**PI 1857**

# PRODUCT INFORMATION

## PISTONES Y BIELAS PARA MOTORES 1.8 TFSI Y TSI

**BIELA 50 009 180**
**PISTÓN 41 197 600**

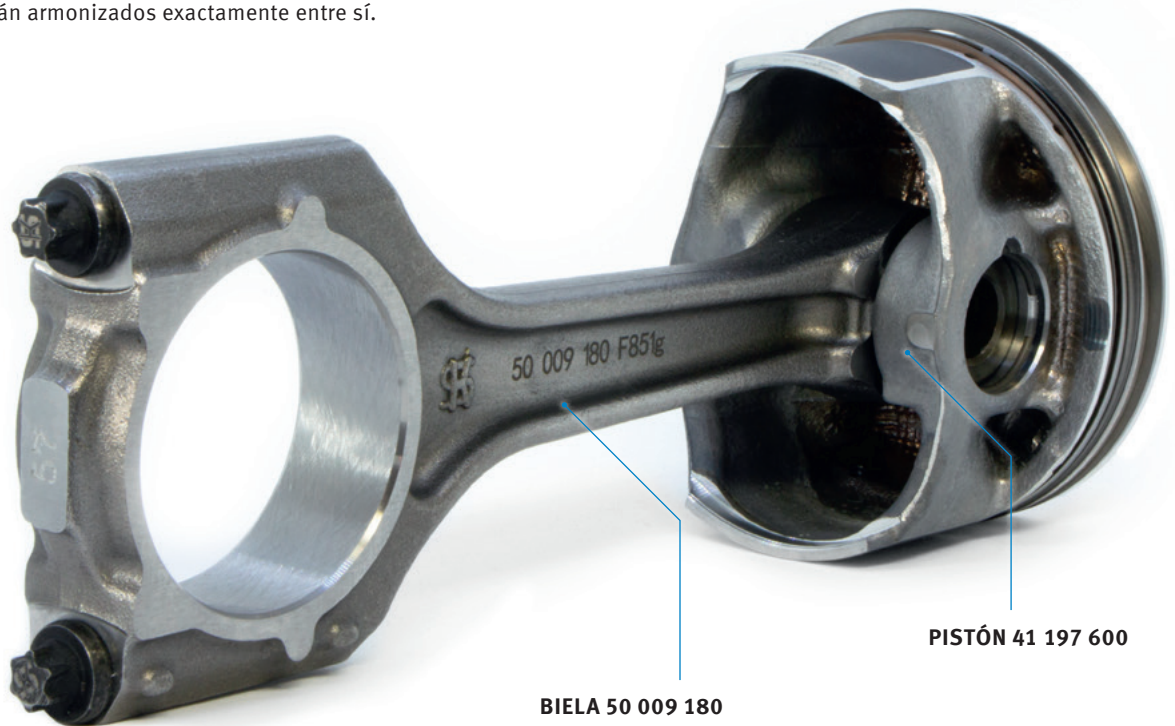
Los pistones en los motores 1.8 TFSI y TSI se han modificado de serie. Los nuevos pistones están equipados con segmentos rascadores de aceite mejorados de tres piezas y un perno DLC. Dado que en el marco de la modificación también se ha cambiado el diámetro de los pernos de pistón de 21 mm a 23 mm, deben renovarse las bielas al sustituir los pistones.

Para evitar desequilibrios debidos a los diferentes pesos de los componentes, Motorservice recomienda sustituir siempre completamente los pistones y las bielas de un motor.

Motorservice pone a disposición desde ahora los pistones y las bielas adecuados en el mercado posventa. Las bielas se ofrecen como juego de segmentos del motor (4 unidades), ya que sus pesos están armonizados exactamente entre sí.
